BULLETIN DE PRODUIT

DATE D'ÉMISSION:	octobre, 2012	FICHE DU BULLETIN:	012-PBSC-001A
GAMME DE PRODUITS:	TrojanUVSwift™SC	MODÈLES:	A01, A02, B03, B04, B06, B08, B12, C06, C30
SUJET:	REPLACEMENT DE BAGUE DE RETENUE DE MANCHON TROJANUVSWIFT™SC

Figure 1 – Bague de retenue de manchon

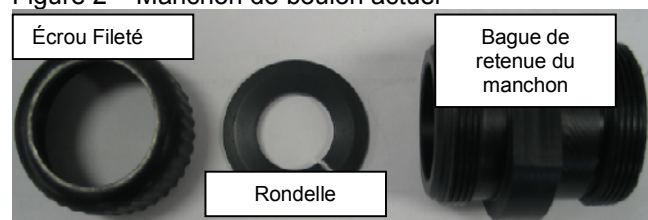
Le connecteur de lampe, qui est maintenu par un butoir (Stop Step), peut potentiellement se dégager de la bague de retenue du manchon pendant le fonctionnement. Ceci peut provoquer une exposition aux rayons UV, l'endommagement des bagues de retenue des manchons par les rayons UV et dans l'éventualité d'un bris de manchon pendant le fonctionnement, de l'eau et peut-être des particules peuvent être expulsées du réacteur. Pour les modèles TrojanUVSwift™SC livrés avant avril 2010, nous recommandons que les bagues de retenue des manchons soient remplacés dès que possible.

La bague de retenue originale (PN 792932) comprend un butoir (Stop Step) qui retient le connecteur de lampe. (Figure 1). Dans l'éventualité où la bague de retenue de manchon est cassée pendant le fonctionnement du réacteur, une pression du réacteur de 5 psi ou plus peut dégager le connecteur de lampe du butoir (Stop Step). Également, une accumulation de pression dans le manchon peut aussi causer le dégagement du connecteur de lampe. Une éjection de la lampe peut causer une exposition aux rayons UV, l'endommagement de la bague de retenue de manchon par les rayons UV et peut-être des dommages corporels ou la mort.

La conception actuelle comprend un butoir (Stop Step) et aussi un écrou fileté (figure 2) lequel scelle le connecteur de lampe. Lorsqu'il est bien installé et en bon état, si un bris de manchon survient, l'écrou fileté assure l'étanchéité jusqu'à la pression maximale de conception du réacteur. Il est recommandé d'effectuer une inspection à tous les 6

mois ou lors du retrait du couvercle de protection afin de prévenir les bris, fêlures, déformations ou défauts. Si des signes apparents de défauts sont décelés, changer la bague de retenue de manchon.

Trojan recommande de remplacer immédiatement toutes les bagues de retenue de manchon sur vos réacteurs. Veuillez contacter votre agent de service certifié de Trojan ou un associé de service de Trojan afin de planifier l'envoi de pièces sous garantie (sans frais).
